CIRCULAR CON CONSULTA N° 1

LICITACIÓN PÚBLICA PARA LA "PROVISIÓN E INSTALACIÓN DE CARTELERÍA DIGITAL PARA REFUGIOS MOVIBUS" N° 3/2016

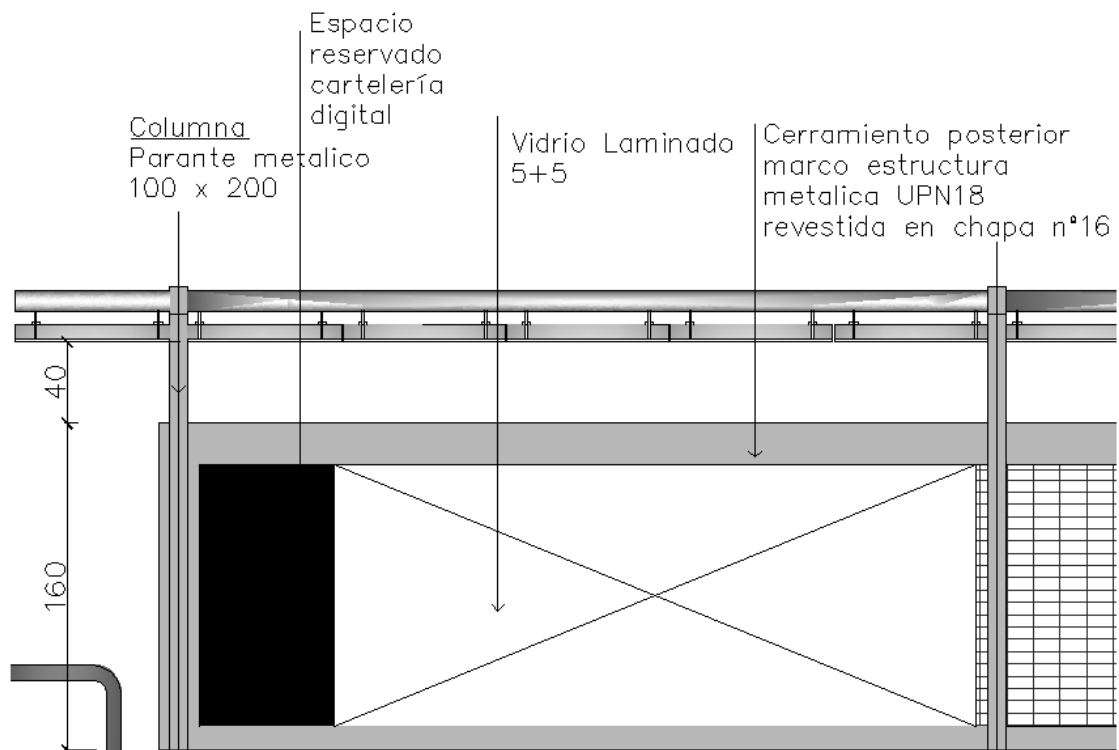
P- No se indica dentro del pliego quien se debe hacer cargo de los costos de reemplazo en caso de rotura (si el EMR o el adjudicatarios) solicitamos especificar este punto.

R. Si el motivo de la rotura es por vandalismo, el EMR se hará cargo de los costos. Si es por temperatura/clima/vibración/otros, el adjudicatario deberá hacerse cargo de los costos, dentro del período de garantía.
